**ITINERARIO CIVITAVECCHIA – ORTE – TERNI SS 675 “UMBRO-LAZIALE”.  
COMPLETAMENTO DEL COLLEGAMENTO DEL PORTO DI CIVITAVECCHIA  
CON IL NODO INTERMODALE DI ORTE  
TRATTO MONTE ROMANO EST – CIVITAVECCHIA.  
Progetto preliminare (CUP F32C13000010005)**

**Integrazioni e chiarimenti**

Il presente documento rappresenta una integrazione volontaria relativa agli argomenti di maggior rilievo trattati durante gli incontri con il Ministero dell’Ambiente del 04/12/2015 e del 10/12/2015 presso la Commissione VIA con il Gruppo Istruttore.

AMC1 – Planimetria delle alternative VERDE e BLU nel passaggio a sud di Monte Romano

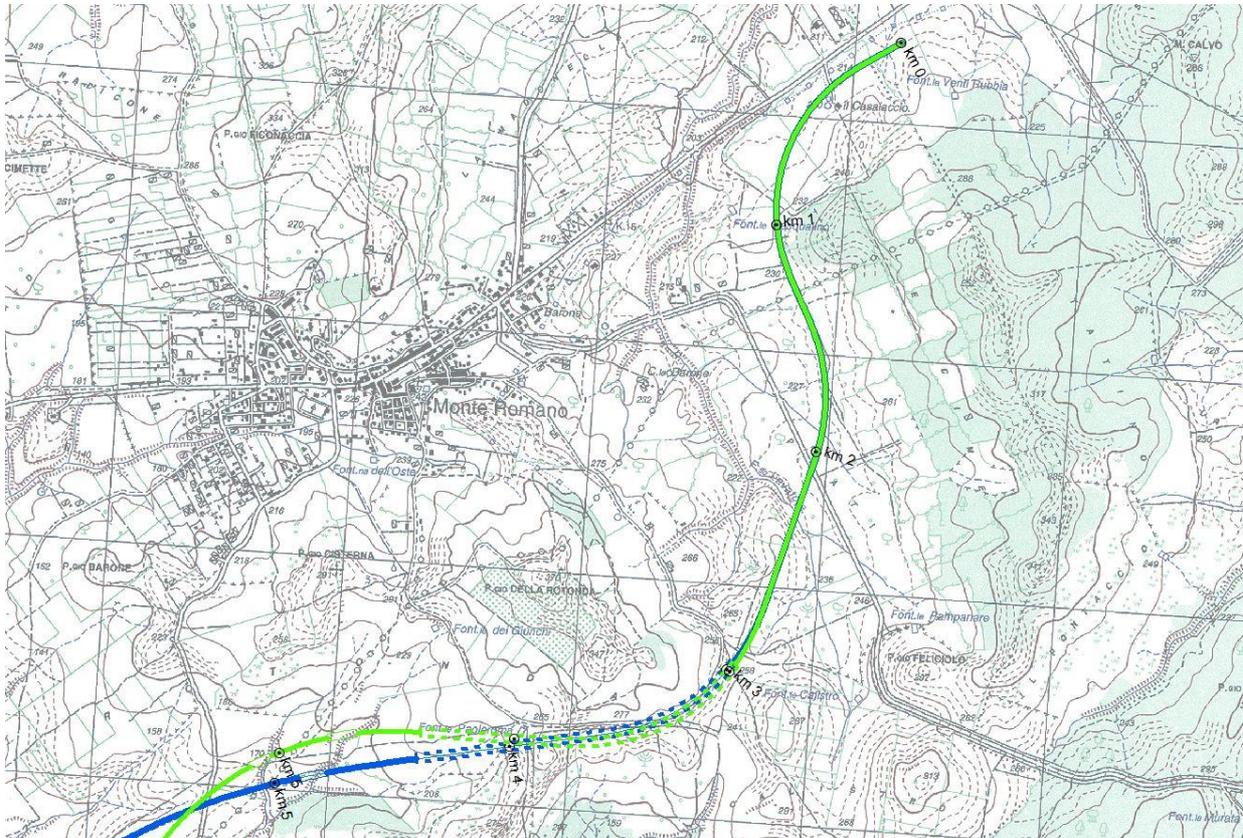
Riguardo la diversa valutazione degli impatti sul tracciato Blu e sul tracciato Viola tra AMC1 e AMC2, su indicatori che nei due *step* di analisi sono risultati invariati, si specifica quanto segue. Nella prima fase (AMC1) l’intento del gruppo di lavoro è stato quello di verificare l’esistenza di un percorso alternativo valido al tracciato del progetto definitivo approvato. Stante le numerose varianti già proposte risultava da verificare la possibilità di una alternativa che agirasse l’abitato di Monte Romano da sud per poi collegarsi all’Aurelia con più soluzioni. Il passaggio a sud di Monte Romano, essendo comune a tutte le alternative, non doveva costituire motivo di discriminante. Per tale motivo nel primo *step* tutte le alternative

sono state poste sullo stesso corridoio planoaltimetrico fino allo sbocco della galleria Calistro. Si evidenzia questo percorso in figura.

AMC2 –Alternative GREEN e BLUE nell’area di Monte Romano

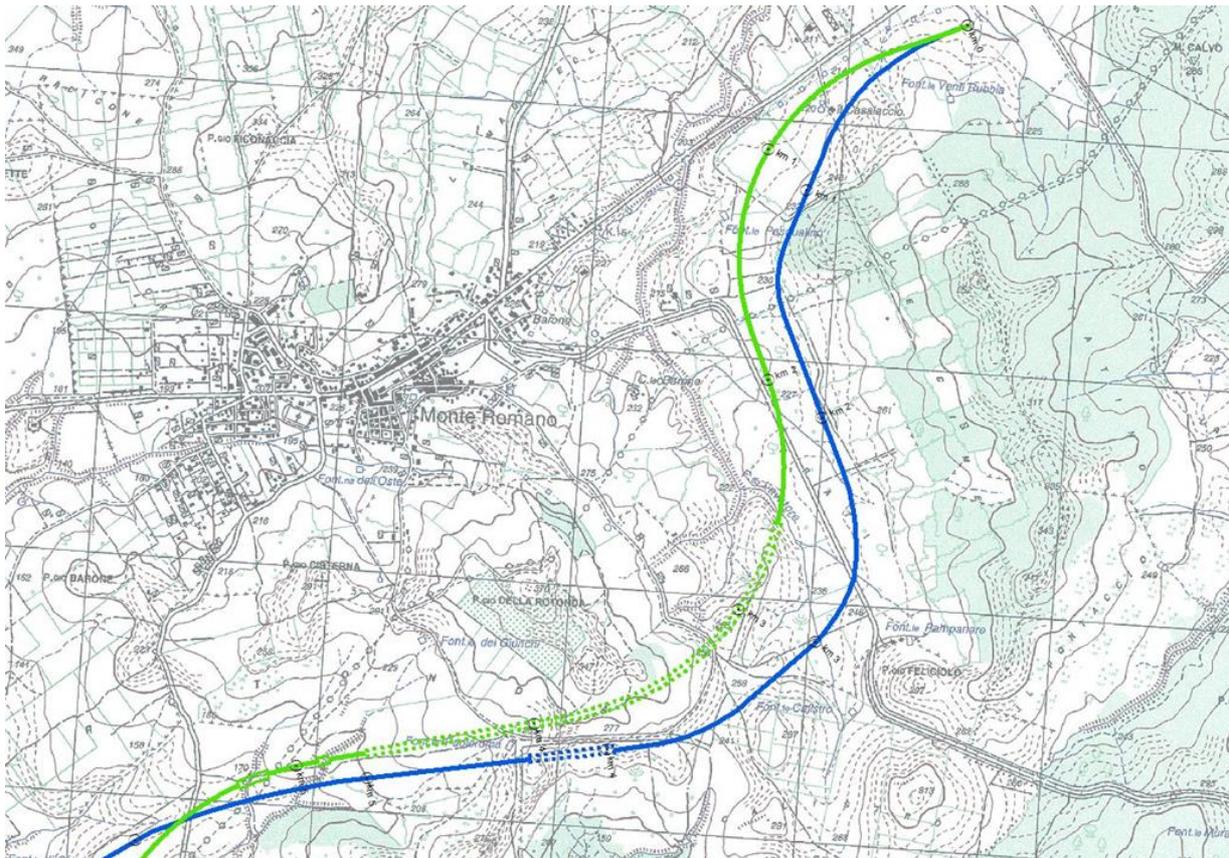
Con la seconda analisi multicriteri (AMC2) veniva chiesto di porre a confronto il tracciato selezionato (GREEN) con il PD approvato, e tutte le altre varianti presentate al Ministero dell'Ambiente. Si è ritenuto opportuno da parte degli esperti costituenti il gruppo di lavoro, inserire nelle comparazioni anche il tracciato BLU non oggetto di precedente valutazione da parte del Ministero dell'Ambiente, per avere una rosa più ampia di valutazione. Analizzando la prima porzione del tracciato BLU, si sono presentati due scenari: la configurazione della prima multicriteri e la geometria proposta dalla Regione Lazio. Poiché il tracciato BLU era stato in qualche modo valutato e il GREEN, che partiva dalla stessa geometria è stato modificato e reso più efficiente, si è scelto di considerare il tracciato con la geometria originale in modo da avere un ulteriore dato di valutazione. Per quanto sopra rappresentato nella prima tratta in cui le alternative aggirano l'abitato di Monte Romano il tracciato BLU utilizzato in AMC1 è sostanzialmente diverso dal tracciato BLUE utilizzato nella AMC2.

Figura 2 rosa dei venti del periodo 2010 – 2015 per la stazione della rete MAREOGRAFICA IDROMARE ISPRA di CIVITAVECCHIA.

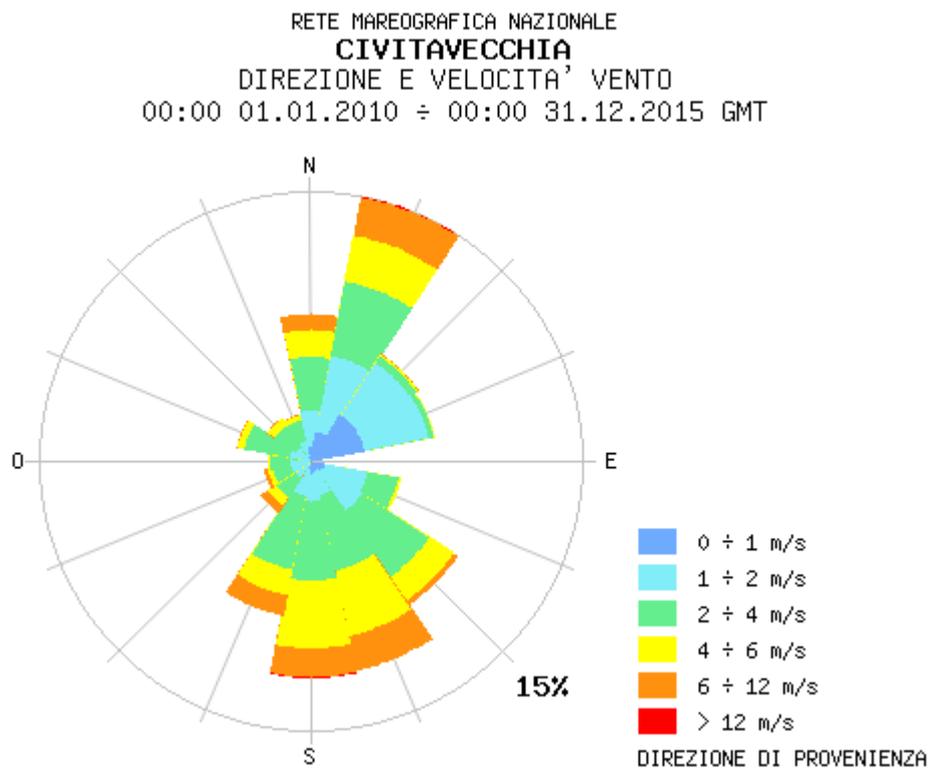
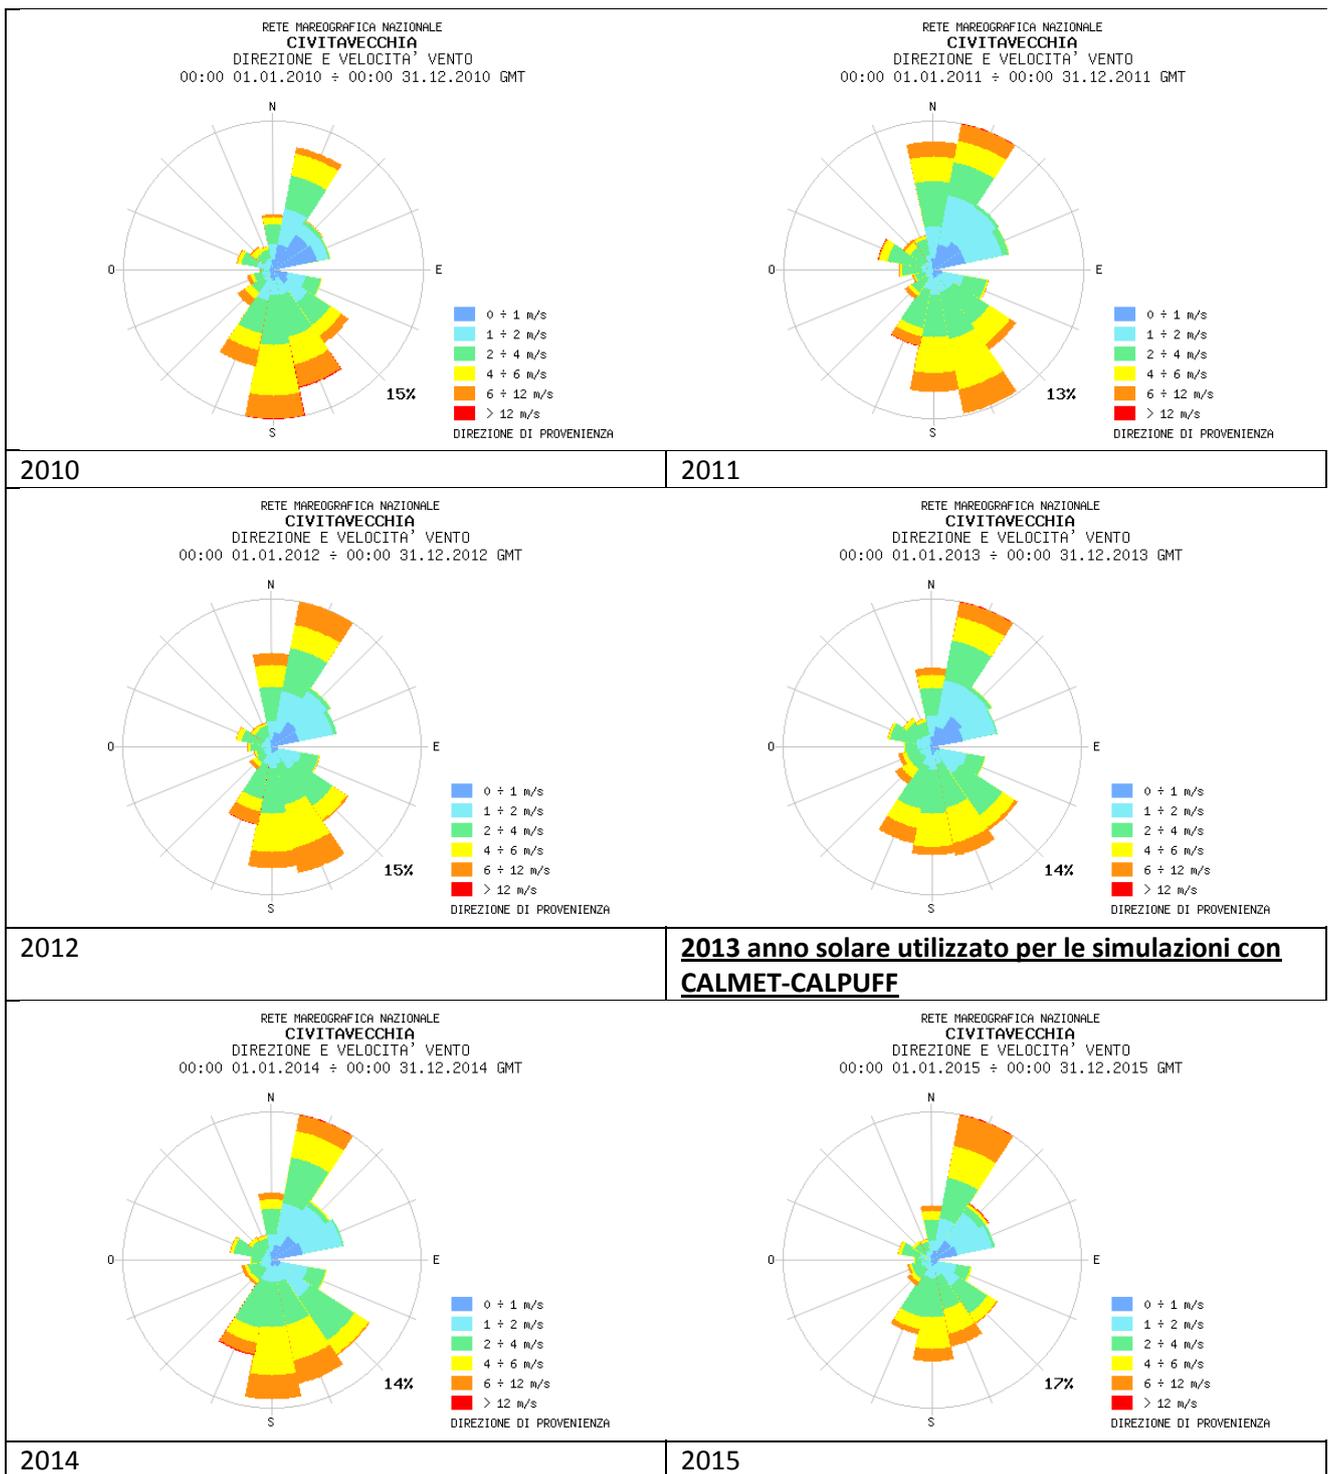
In relazione alla verifica per la rappresentatività temporale dell'anno 2013, utilizzato per le simulazioni, si faccia riferimento all'allegato integrativo. E' stata considerata l'analisi di un periodo pari a 6 anni di dati meteorologici ed in particolare dall'anno 2010 all'anno 2015. Sono state considerate rappresentative dell'area allo studio, le stazioni meteorologiche di Civitavecchia e Viterbo. Lo studio condotto ha rilevato come l'anno 2013 si possa considerare rappresentativo per l'applicazione modellistica di dispersione degli inquinanti. Infatti non si rilevano singolarità puntuali per l'anno 2013 rispetto agli altri analizzati. Il periodo dei 6 anni mostra una variazione nei valori dei parametri analizzati, ma questo è legato essenzialmente alla ciclicità della meteorologia sinottica e non determina significative variazioni rispetto all'anno in questione ovvero il 2013 (Allegato integrativo)

E' evidente come non vi siano significative singolarità dell'anno solare 2013 rispetto all'intero periodo 2010-2016 ed in particolare alle rode dei venti degli anni precedenti e successivi.
